改善箇所説明図

サプライポンプ

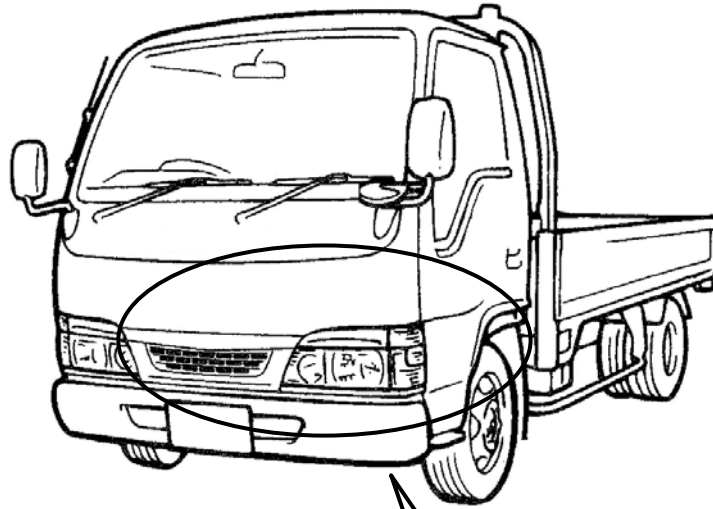
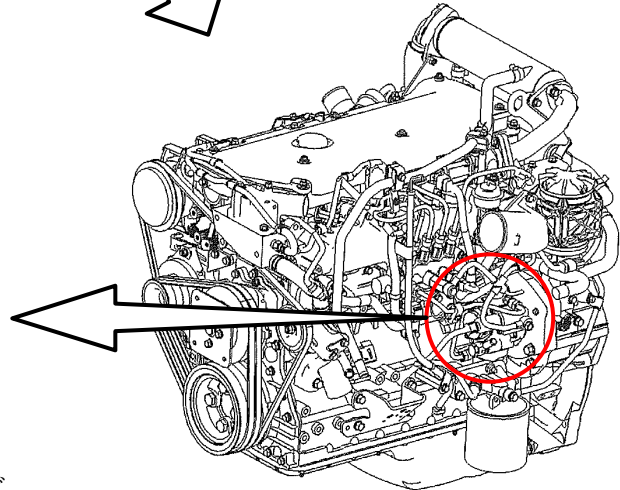
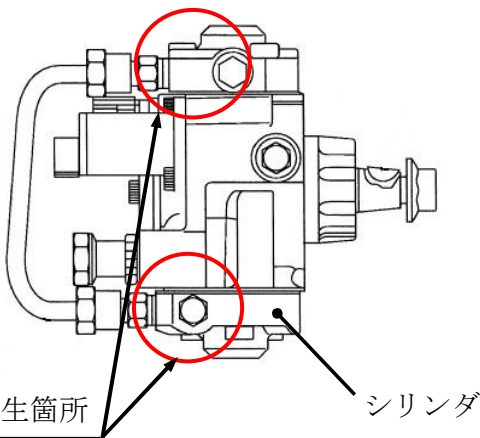
燃料噴射装置の燃料供給ポンプ（サプライポンプ）のシリンダ部の材質が不適切なため、シリンダ内部に水分が付着し錆びが生じると、当該部に亀裂が生じるものがある。そのため、そのままの状態で使用を続けると燃料ポンプから燃料が漏れエンジンが停止するおそれがある。

改善の内容：全車両、当該サプライポンプの品番を確認し、不適切な材質を使用したサプライポンプは対策品と交換する。

識別：キャブ左側ピラー部のIDプレート下側に黒色シールを貼付する。
